|  | <b>CONCEPTO TÉCNICO DE<br/>REVISIÓN DE ESTUDIOS DE<br/>RESPUESTA DE AMPLIFICACIÓN<br/>LOCAL DE ONDAS SÍSMICAS</b> | Código:            | GPR-FT-09 |

| 1.1 | CONCEPTO TÉCNICO No. CT:              | 5260                       |

| 2.2 | PROYECTO:                  | CALLE 64 VUELTA AL CERRO                              |

El presente concepto técnico corresponde a la **segunda revisión** realizada por la Dirección de Prevención y Atención de Emergencias, del informe “*Estudio de Microzonificación Local para el proyecto Vuelta al Cerro a construirse en la Carrera 1A No. 63-50 de Bogotá*” elaborado por el Ing. Carlos Restrepo, a construirse en el predio ubicado en la Carrera 1A No. 63-50 de Bogotá. El cual fue radicado el 28 de Marzo de 2008 mediante oficio ER-3298, por la Ing. Camila Castell Córdoba de la Curaduría Urbana No.5, remitido como estudio sísmico local en cumplimiento a lo estipulado en el Decreto 193 de 2006, y del oficio aclaratorio 2008ER5450 de Mayo 15 de 2008 radicado por Espinosa y Restrepo S.A.

Figura 2. Espectro de diseño recomendado para el proyecto Calle 64.

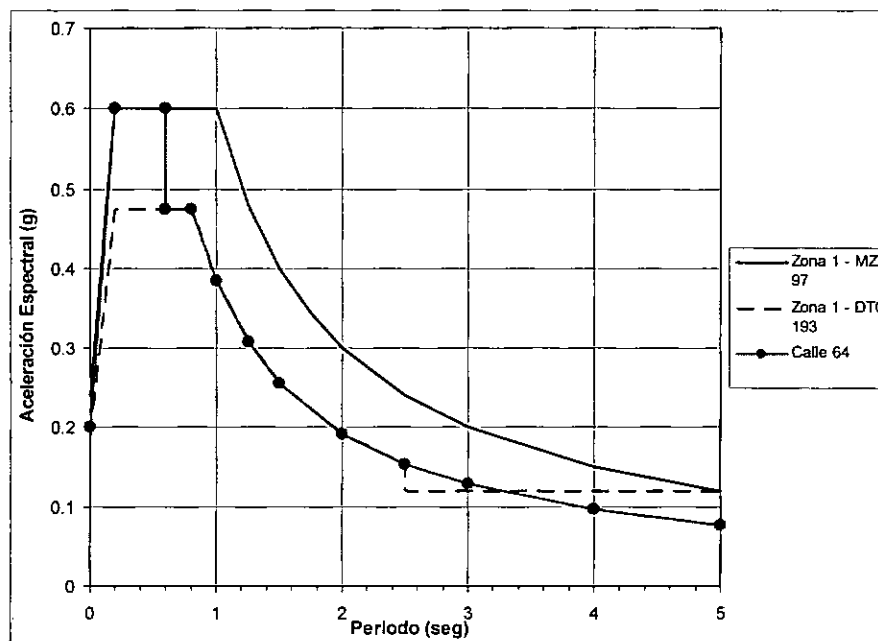
Con base en los resultados de la exploración del subsuelo y de la modelación el consultor se reclasifica a Zona 1 (Cerros), proponiendo el espectro mostrado en la figura 42 y en la tabla 6 del informe, el cual se reproduce en la Figura 2 del presente concepto.

El espectro propuesto inicia con una  $S_a$  de 0.24 g aumentando linealmente hasta 0.6 g a los 0.2 segundos, luego continua con este valor hasta los 0.6 segundos donde desciende a una  $S_a$  de 0.475 g, la cual se mantiene constante hasta los 0.8 segundos, finalmente desciende de manera proporcional al inverso del periodo.

Sin embargo, se solicita al consultor ajustar el espectro propuesto para los periodos superiores a 3.2 segundos ya que es inferior a los valores mínimos dados en el Decreto 193 de 2006, además se

observa que el espectro propuesto no representa los resultados de las modelaciones para los periodos comprendidos entre 0.2 y 0.6 segundos, donde los espectros de respuesta obtenidos para las fuentes local e intermedia superan ampliamente el valor recomendado.

Por otro lado, el cumplimiento de este numeral está condicionado, además de la observación anterior, a la aclaración del punto 4.6 del presente concepto.

El estudio NO CUMPLE con este requerimiento.

En el oficio aclaratorio 2008ER5450 de Mayo 15 de 2008 el consultor aclara que se presentan dos espectros de diseño, que dependen del periodo fundamental de la estructura a construir. Para estructuras con periodos fundamentales menores a 0.6 segundos emplea el espectro de zona 1 y para periodos mayores a 0.6 recomienda el mínimo de la zona 1.

Sin embargo, se reitera que el espectro propuesto no representa adecuadamente el resultado de las modelaciones y que la reclasificación propuesta a Zona 1 se debe reconsiderar teniendo en cuenta que la profundidad a la que se encuentra la roca que es superior a 19.5 m, tal como se explica en la respuesta a la observación 4.6 del oficio aclaratorio 2008ER5450. Lo anterior, junto con los resultados de las modelaciones indican que el sitio corresponde a la Zona 2 - Piedemonte de acuerdo con el artículo 2 y numeral 7 del artículo 4 del Decreto 193.

Se aclara que el espectro de diseño solicitado corresponde a la respuesta de sitio a nivel de superficie, para un cinco por ciento (5%) del amortiguamiento crítico y que es independiente del periodo fundamental de estructura a construir, por lo cual no es adecuado presentar dos espectros de respuesta para un mismo sitio de estudio.

El estudio NO CUMPLE con este requerimiento.
